SERVICE BULLETIN

KONTROLLE BZW. AUSTAUSCH DES MOTORTRÄGER TNr. 886567 BEI ROTAX[®] MOTOR TYPE 912 UND 914 (SERIE)

SB-912-028 R1**SB-914-016 R1**

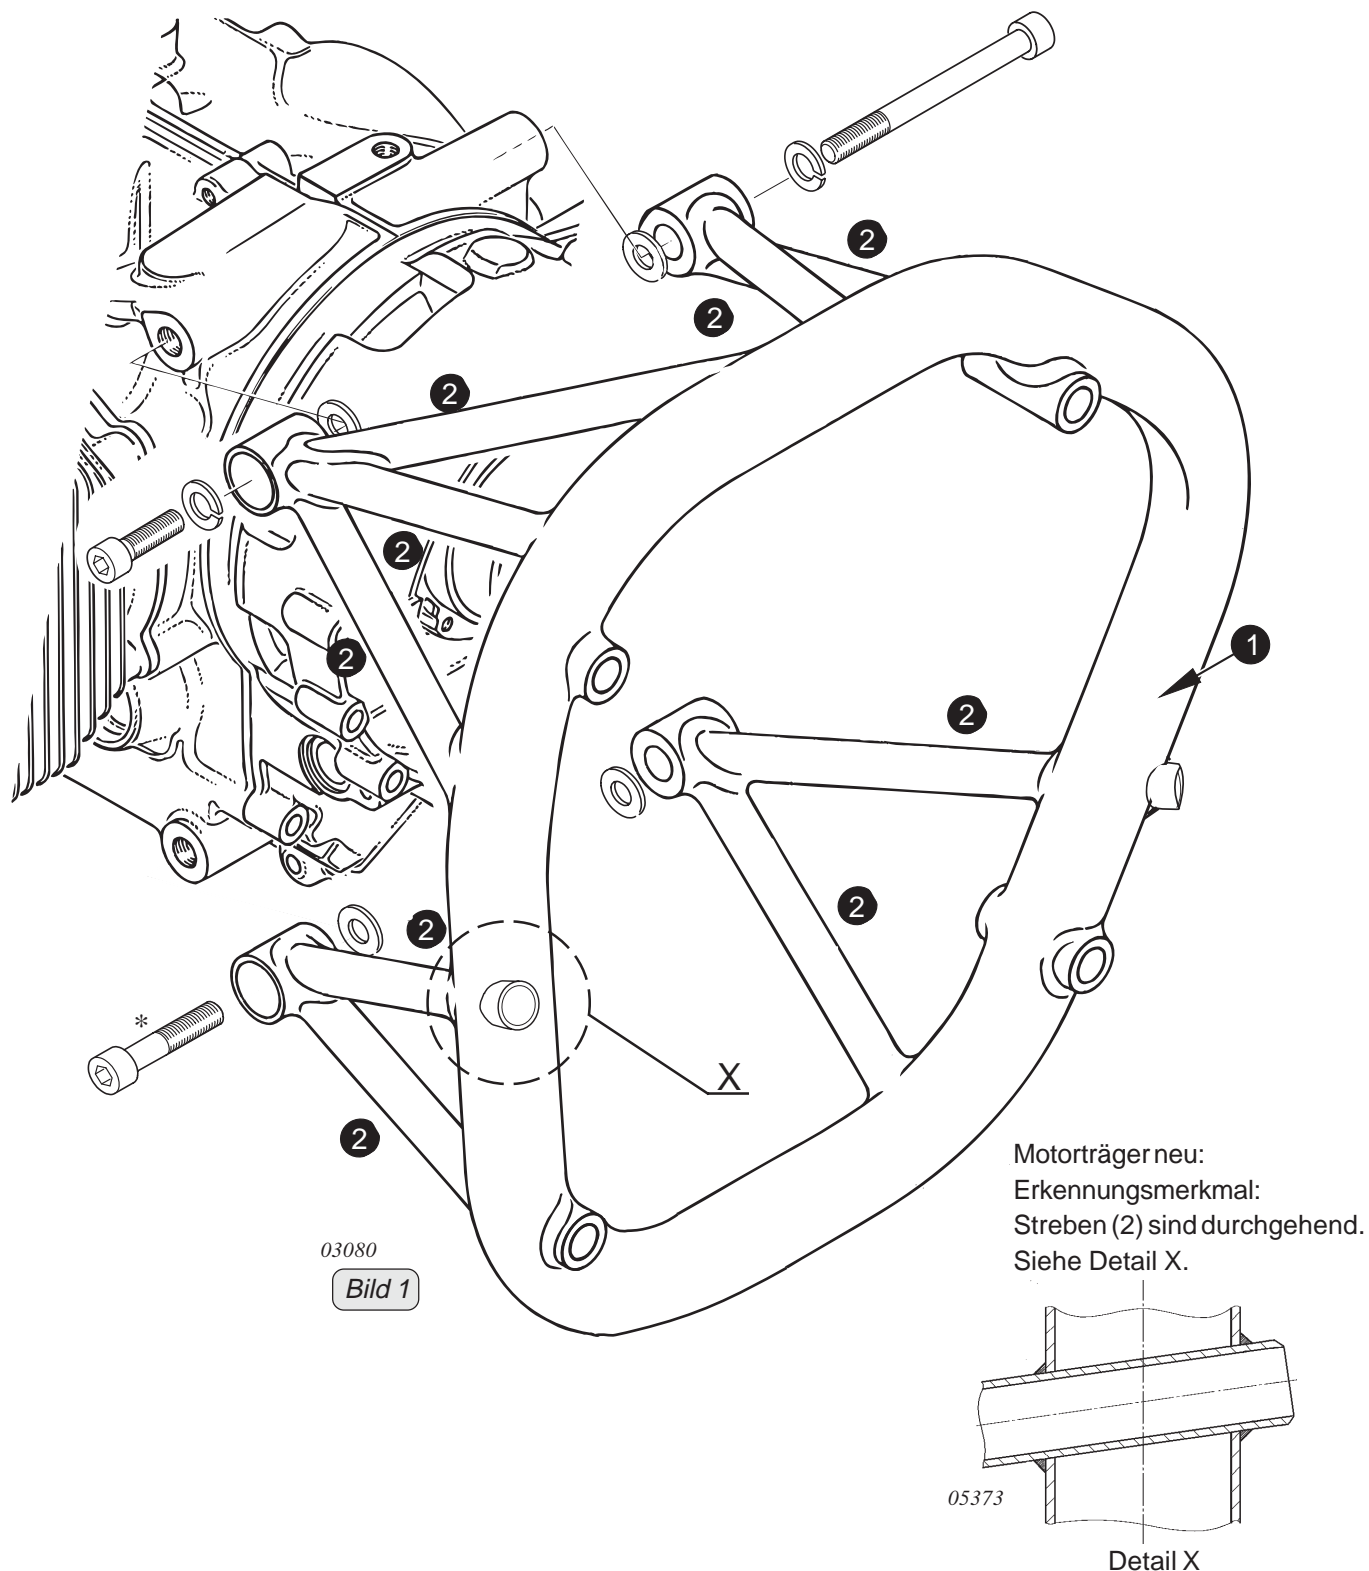
◆ **HINWEIS:** Detaillierte visuelle Kontrolle des Motorträgers im Bereich aller Schweißverbindungen zwischen dem Ringrohr (1) und den Streben (2). Siehe dazu Bild 1.

- Sollten Risse festgestellt werden, so ist der Motorträger entsprechend den Angaben des Zellenherstellers sofort zu demontieren und der Motorträger TNr. 886568 zu montieren, analog dazu ROTAX[®] 914 entsprechend dem letztgültigem Wartungshandbuch 914 F.

◆ **HINWEIS:** Falls notwendig ist ein Überstellungsflug zu einem Instandhaltungsbetrieb zulässig, sofern das Rohr bzw. Strebe nicht mehr als 50% durchtrennt ist. Bei einer vollständigen Durchtrennung ist eine sofortige Erneuerung notwendig.
